Oznaczenie sprawy: ZP3/7183/26

### ODPOWIEDZI na zapytania w sprawie SWZ

Uprzejmie informujemy, iż do Zamawiającego wpłynęła prośba o wyjaśnienie zapisu Specyfikacji warunków zamówienia, w postępowaniu prowadzonym na podstawie przepisów ustawy z dnia 11 września 2019 roku Prawo zamówień publicznych (t.j. Dz. U. z 2024 r., poz. 1320) na **budowę Archiwum UAM**.

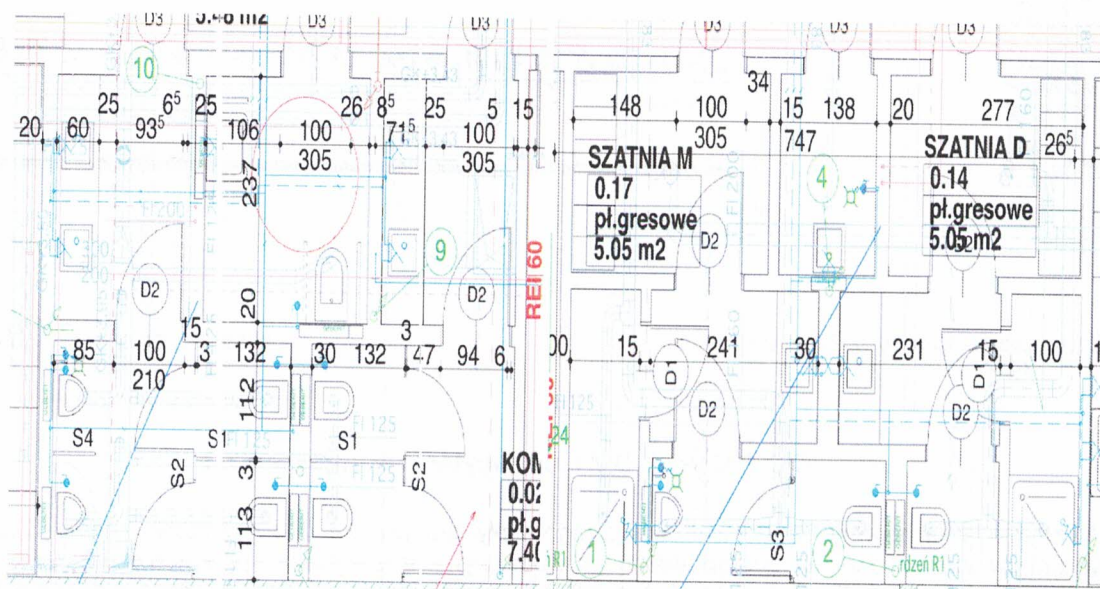
**Pytanie 91.** Czy ściany zewnętrzne w łazienkach są z płyt GK na stelażu czy z bloczków Silka ?

Zgodnie z opisem architektury ściany te mają być wykonane z bloczków Silka o gr. 24 cm, natomiast z rysunku 2\_AA wynika, że są to ściany działowe z płyt GK na stelażu.

**Odpowiedź 91. Należy przyjąć ściany z bloczków Silka o gr. 24 cm.**
